BOLETIM TÉCNICO

0004/2008

MODIFICAÇÃO NA FONTE

DVD: SCENE

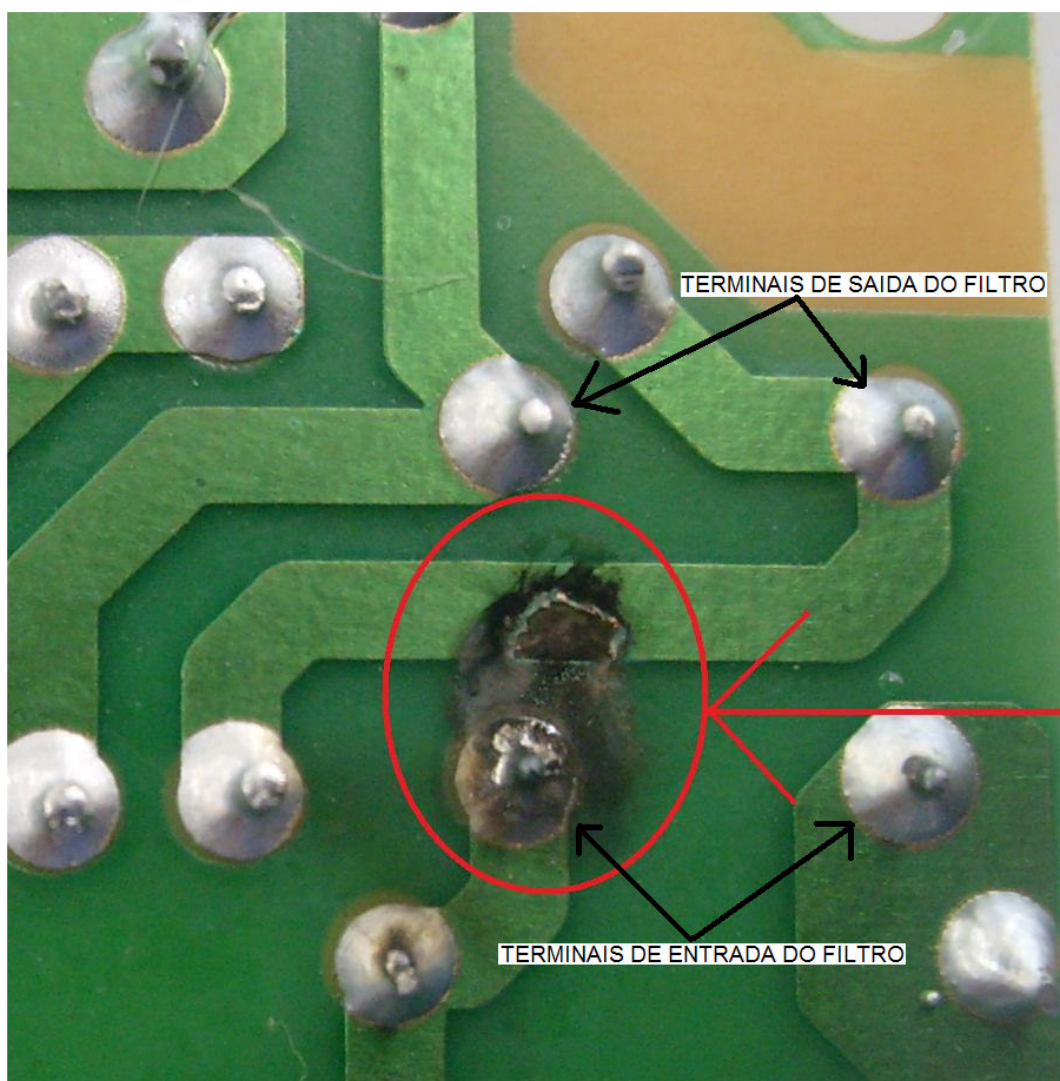
Ocorrem casos em que há o centelhamento entre as trilhas do filtro de fonte LC1 conforme foto abaixo.

O centelhamento ocorre devido à proximidade das trilhas ocasionando a queima do fusível.

Para evitar que isto ocorra é necessário que em todos os produtos que forem recepcionados, **“independente do defeito”** sejam alterados conforme figura abaixo.
